改善箇所説明図

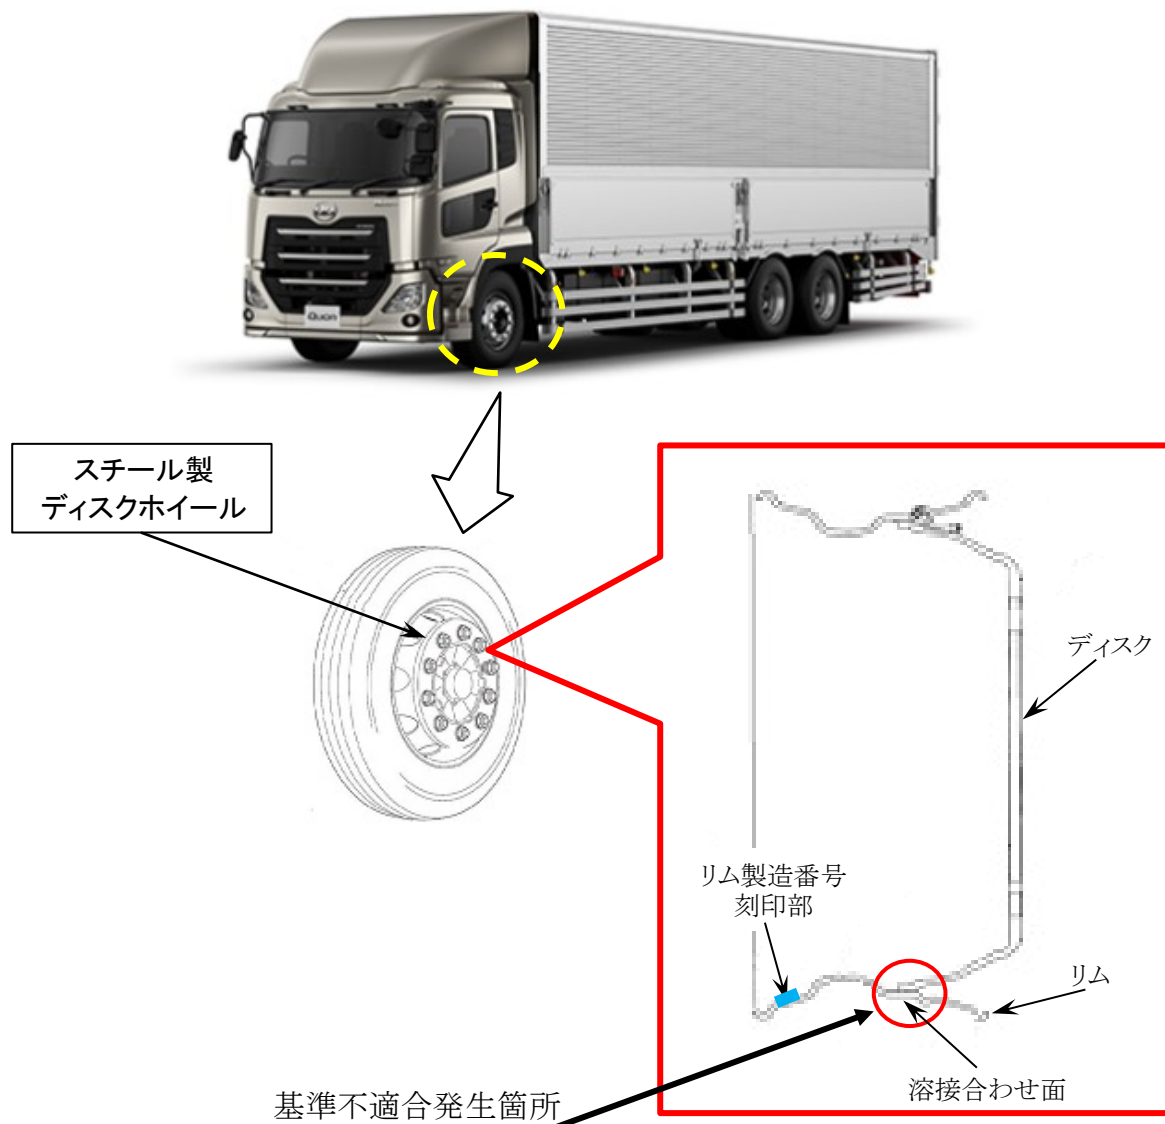
大型トラックのスチール製ディスクホイールにおいて、リム成型の金型が不適切なため、リムとディスクの溶接合わせ面が不均一となり、溶接部の疲労強度が不足しているものがある。そのため、長時間使用すると溶接部に亀裂が入り、最悪の場合、ディスクホイールが破損するおそれがある。

全車両、ディスクホイールの製造番号を確認し、該当する場合は良品と交換する。
